**Raport TAURON Dystrybucja S.A.
z konsultacji dotyczących projektu Karty Aktualizacji nr 7/2018
Instrukcji Ruchu i Eksploatacji Sieci Dystrybucyjnej**

**Informacja o zgłoszonych przez użytkowników systemu uwagach do projektu Karty
Aktualizacji nr 7/2018 Instrukcji Ruchu i Eksploatacji Sieci Dystrybucyjnej
oraz sposobie ich uwzględnienia**

Kraków, 08.10.2018r.

Rys. 3. Charakterystyka sterowania mocą bierną w funkcji napięcia wymagana przez TAURON Dystrybucja

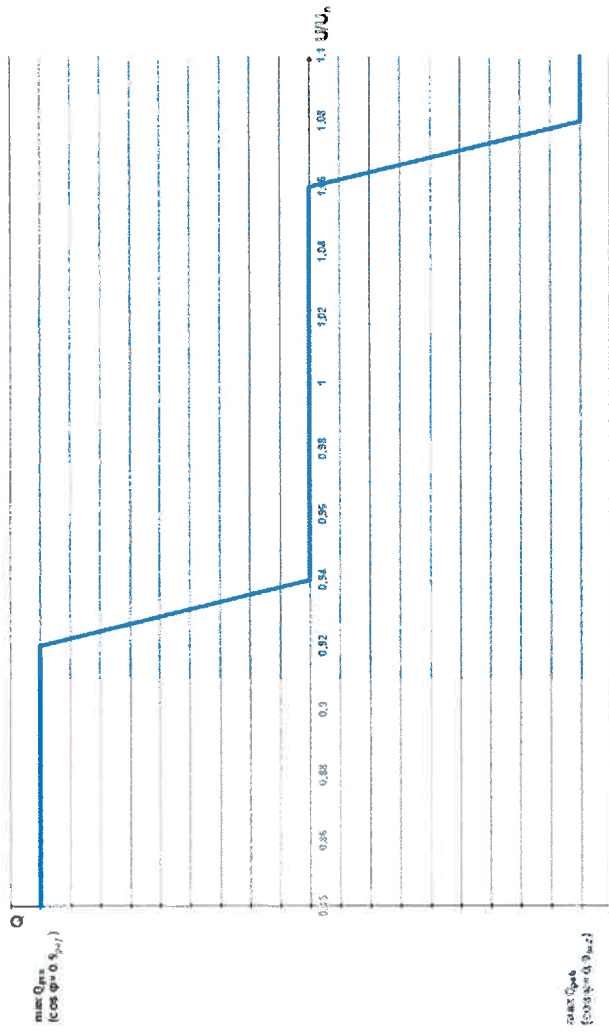
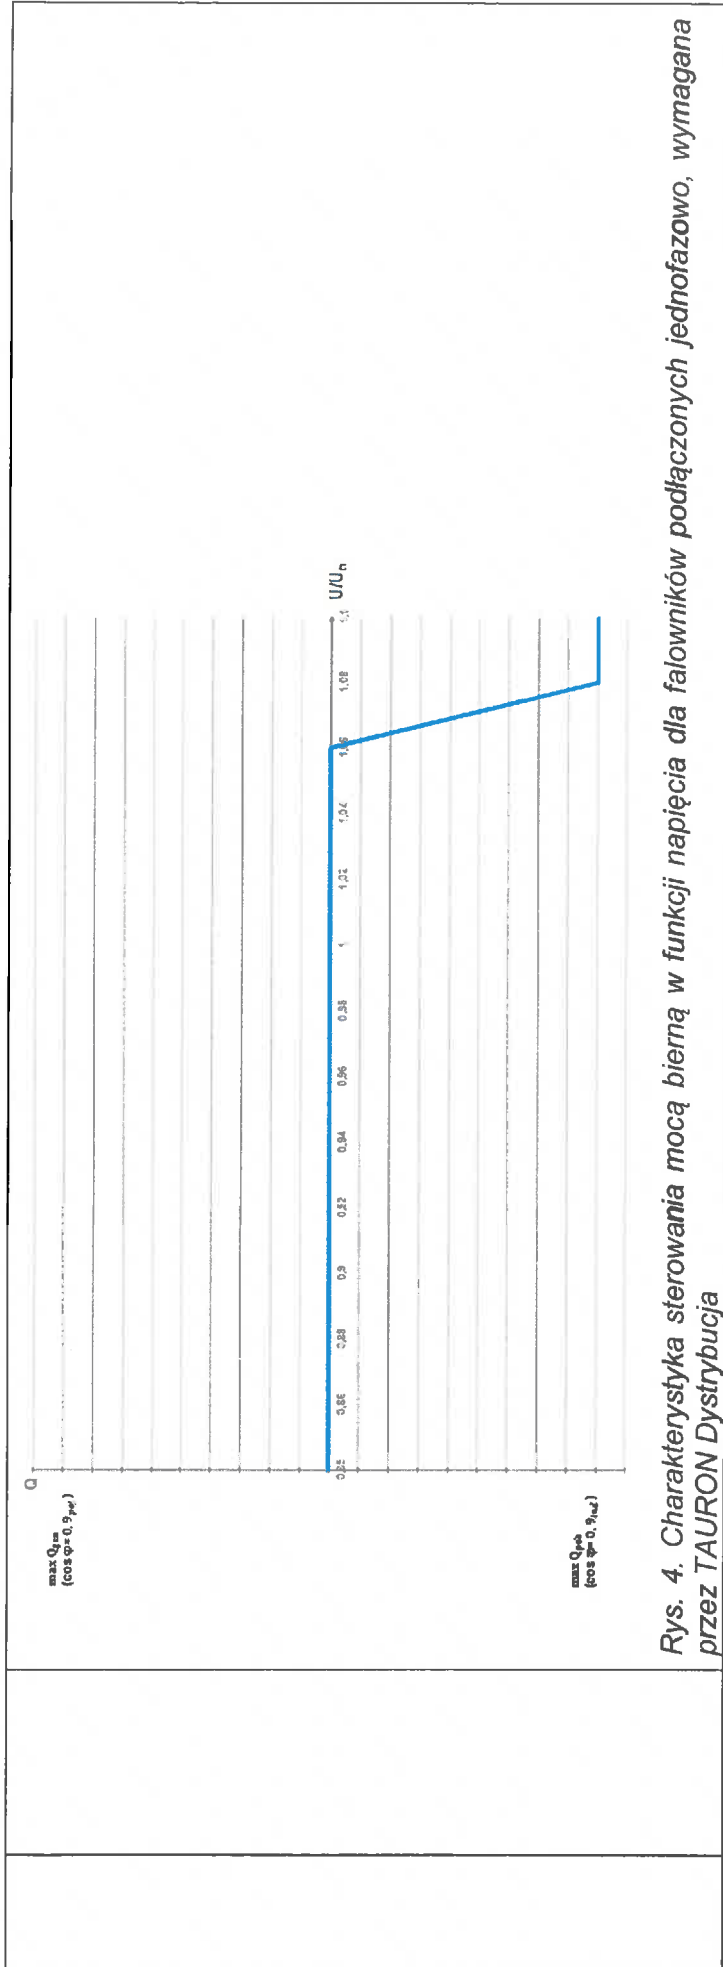
22.	Europejski Instytut Miedzi	Załącznik nr 1 pkt 9.1.3.3.	<p>„Charakterystyka Q(U) ma być konfigurowalna, a TAURON Dystrybucja zastrzega możliwość dokonania zmian w charakterystyce po indywidualnej analizie warunków napięciowych w miejscu przyłączenia mikroinstalacji.”</p> <p>Uwaga: Indywidualne konfigurowanie charakterystyki Q(U) nie jest optymalnym rozwiązaniem i może nie przynieść oczekiwanych korzyści oczekiwanych przez OSD. Co w sytuacji, w której OSD zażąda generacji mocy biernej na poziomie, który ograniczy generację mocy czynnej. Ograniczenie produktywności instalacji fotowoltaicznej przyczyni się do wydłużenia okresu zwrotu z inwestycji lub nie uzyskania odpowiedniego efektu ekologicznego określonego np. we wniosku o dofinansowanie instalacji fotowoltaicznej. W Niemczech, gdzie ustawienie kodu sieciowego falownika solarnego (1 z 3) zależy od mocy mikroinstalacji. Trzy progi (do 3,68 kVA, 3,68 kVA do 13,8 kVA i powyżej 13,8 kVA) definiują wybór kodu sieciowego falownika i tym samym odpowiednią konfigurację charakterystyk współczynnika mocy i mocy biernej.</p>	<p>Uwaga została częściowo uwzględniona.</p> <p>Wymóg wynika z pkt. 4.4.3 normy PN-EN 50438. W określonych przypadkach możliwe będzie skorzystanie z takich możliwości zmian charakterystyki w celu zapewnienia normalnej pracy mikroinstalacji. Zmiany te powinny być zrealizowane przez wykwalifikowanych instalatorów.</p> <p>Pkt. 9.1.3.3. nadano następującą treść: <i>„Charakterystyka Q(U) ma być konfigurowalna w celu ewentualnego dostosowania pracy mikroinstalacji do warunków napięciowych w miejscu przyłączenia mikroinstalacji. Zmiana charakterystyki wymaga uzgodnienia między TAURON Dystrybucja, a właścicielem mikroinstalacji.”</i></p>

23.	Stowarzyszenie Energii Odnawialnej	Załącznik nr 1 pkt 9.1.3.3.	<p>„Charakterystyka Q(U) ma być konfigurowalna, a TAURON Dystrybucja zastrzega możliwość dokonania zmian w charakterystyce po indywidualnej analizie warunków napięciowych w miejscu przyłączenia mikroinstalacji.”</p> <p>Uwaga: Indywidualne konfigurowanie charakterystyki Q(U) może przynieść więcej szkody niż pożytku. Taka konfiguracja wymaga doświadczenia i wiedzy na poziomie serwisanta z wyższym poziomem dostępu do konfiguracji urządzenia. Dodatkowo różnorodność falowników i sposobów łączności z nimi spowoduje, że skonfigurowanie charakterystyki przez instalatora może zostać wykonane nieprawidłowo, co przyniesie efekt odwrotny do zamierzonego. Dodatkowym utrudnieniem może stać się światowy</p>	<p>Uwaga została częściowo uwzględniona.</p> <p>Wymóg wynika z pkt. 4.4.3 normy PN-EN 50438. W określonych przypadkach możliwe będzie skorzystanie z takich możliwości zmian charakterystyki w celu zapewnienia normalnej pracy mikroinstalacji. Zmiany te powinny być zrealizowane przez wykwalifikowanych instalatorów.</p> <p>Pkt. 9.1.3.3. nadano następującą treść: <i>„Charakterystyka Q(U) ma być konfigurowalna w celu ewentualnego dostosowania pracy</i></p>

Kto w opinii OSD miałby dokonywać tej konfiguracji? Monter instalacji PV, czy pracownicy OSD?

Czy OSD w przypadku ingerencji w ustawienia falownika będzie miało przeszkolonych przez OSD serwisantów do każdego typu i rodzaju falownika? Każda ingerencja w ustawienia osób nieuprawnionych może spowodować utratę gwarancji – czy OSD weźmie na siebie ciężar utrzymania gwarancji jeżeli będzie wymagało zmiany ustawień fabrycznych (zgodnych z instrukcją) na inne lub mniej optymalne?

Na jakim etapie taka konfiguracja charakterystyki miałyby mieć miejsce? Na etapie montażu i zgłoszenia mikroinstalacji, czy już w trakcie jej eksploatacji?

Co w sytuacji, w której OSD zająłaby generację mocy biernej na poziomie, który ograniczy generację mocy czynnej. Ograniczenie produktywności instalacji fotowoltaicznej przyczyni się do wydłużenia okresu zwrotu z inwestycji lub nie uzyskania odpowiedniego efektu ekologicznego określonego np. we wniosku o dofinansowanie instalacji fotowoltaicznej.

Kto zrekomensuje wówczas inwestorowi straty wynikające z indywidualnych nastaw falownika?

Sugerujemy przyjęcie rozwiązania podobnego do tego rozpowszechnionego w Niemczech, gdzie ustawienie kodu sieciowego falownika solarnego (1 z 3) zależy od mocy mikroinstalacji. Trzy progi (do 3,68 kVA, 3,68 kVA do 13,8 kVA i powyżej 13,8 kVA) definiują wybór kodu sieciowego falownika i tym

Wymagania w zakresie trybu sterowania wyjściową mocą bierną w funkcji napięcia - Q(U):

W trybie Q(U) sterowanie odbywa się według krzywych przedstawionych na rys. 3 i 4.

Charakterystyka Q(U) ma być konfigurowalna w celu ewentualnego dostosowania pracy mikroinstalacji do warunków napięciowych w miejscu przyłączenia mikroinstalacji. Zmiana charakterystyki wymaga uzgodnienia między TAURON Dystrybucja, a właścicielem mikroinstalacji. Dodatkowo, konfigurowalna ma być dynamiczna odpowiedź sterowania, filtr pierwszego rzędu powinien mieć nastawioną stałą czasową na czas 5 s, a czas do osiągnięcia 95% nowej nastawy w wyniku zmiany napięcia ma wynosić 3 stałe czasowe.
